INFORME N° 00185-2021-SENACE-PE/DEIN

ASUNTO : Solicitud de Clasificación del Proyecto "Creación del camino
vecinal La Jalca – Chichinya – Winto – Yanacuchia - Tingo Monte
– Chalacchin - Nuevo Progreso - Nuevo Huacas del distrito de La
Jalca – provincia de Chachapoyas – departamento de Amazonas",
presentada por la Municipalidad Provincial de Chachapoyas.

FECHA : Miraflores, 03 de marzo de 2021

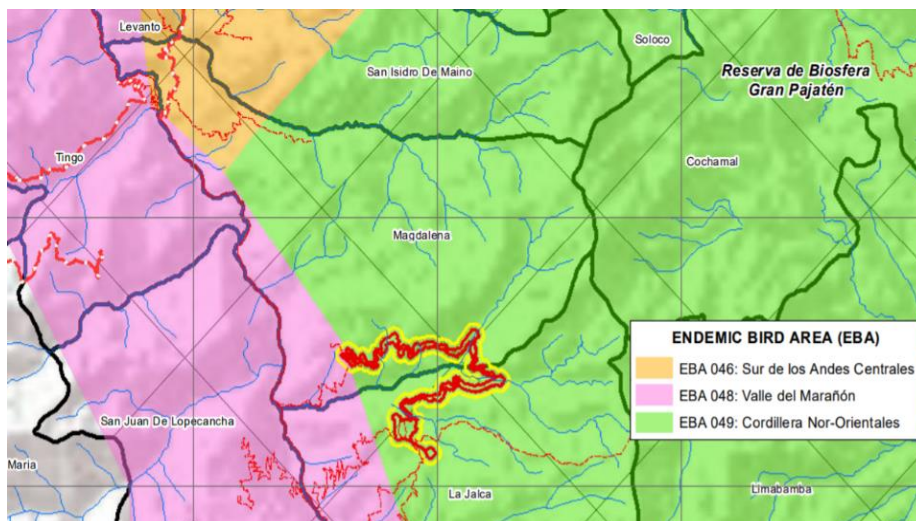
Segunda opinión: Con respecto los EBAs e IBAs, el Titular presenta los mapas: IB. Mapa Áreas Importantes para la Conservación de las Aves (IBA) y el Mapa IC. Área Endémica para Aves (EBA), sin embargo, es necesario que se revise el Mapa IC, porque en la leyenda se identifica la presencia de dos áreas: Valle del Marañón y Cordilleras Peruanas Nor orientales, no considerando las EBAs Andes centrales sur ni Altos andes peruanos que se mencionan en la Línea Base. El Titular deberá incluir en el mapa todas las EBAs reportada en la Línea Base, diferenciar colores que faciliten su identificación y corregir el nombre a Valle del Marañón.

Tercera opinión: El Titular presenta el Mapa N° 13. Área endémica para aves (EBA), sin embargo, sigue presentando errores en la denominación de los nombres de las EBAs, dice EBA 046: EBA del Sur de Los Andes Centrales, debe decir EBA 048: Valle del Marañón; dice EBA-055: Yungas altas peruano-bolivianas, debe decir: EBA 046: Andes centrales del sur. Dichos errores deberán ser corregidos en el mapa y en las descripciones correspondientes. Asimismo, se deberá revisar la ubicación del proyecto dentro del mapa de las EBAs, debido a que se observa un desfase en la posición de los mapas (Ver imagen)

Tercera respuesta del Titular: *Se corrigió en las Áreas de Endemismo de Aves (EBA) que forman parte del proyecto, siendo estas la EBA-046 "Área de endemismo de Aves del Sur de los Andes Centrales", EBA-049 "Área de endemismo de las Cordilleras Peruanas Nor-Orientales" y EBA-055 "Yungas altas peruanobolivianas" las cuales han sido identificadas en el Mapa de Área Endémica para aves (EBA)*
